Ministero della cultura

DIREZIONE GENERALE ARCHEOLOGIA, BELLE ARTI
E PAESAGGIO
Servizio V

Oggetto: [ID_VIP: 6223] Procedura di Verifica di assoggettabilità a VIA, ai sensi dell'art.19 del D. Lgs. 152/2006, relativa al progetto "Metanodotto "Cellino Attanasio – Pineto" DN 200 (8"), DP 75 bar". Proponente: Società Gasdotti Italia S.p.A.
Osservazioni della Direzione generale ABAP del Ministero della cultura

Fig. 1 - Inquadramento generale delle opere in progetto: in rosso le opere in progetto ed in verde quelle in rimozione.
(Tratto dal documento "DOCUMENTAZIONE PER ISTANZA AI SENSI DEL D.Lgs. 42/04", file: 5718-001-P-RT-D-0015_0, p.7)

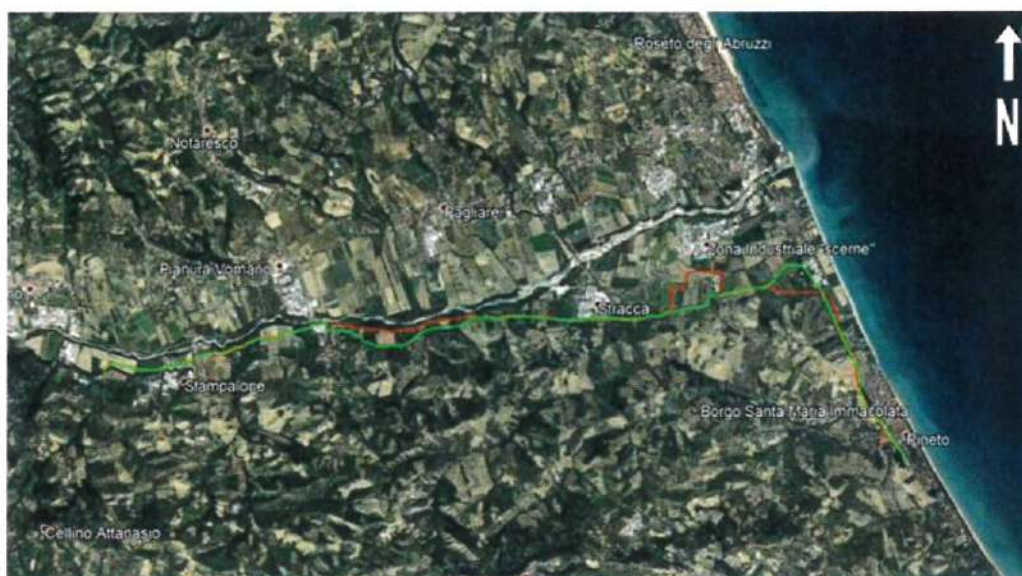
Considerato che l'intervento in argomento (cfr. Fig. 1) interessa i territori dei Comuni di Cellino Attanasio (TE), Atri (TE) e Pineto (TE), e consiste nel rifacimento dell'esistente metanodotto "Cellino Attanasio – Pineto", tramite la realizzazione di una nuova condotta di lunghezza pari a 20+158 m circa e la dismissione di quella esistente attualmente in servizio di lunghezza pari a 19+809 m, oltre a opere complementari (nodi e ricollegamenti) e di servizio (viabilità temporanea e definitiva);
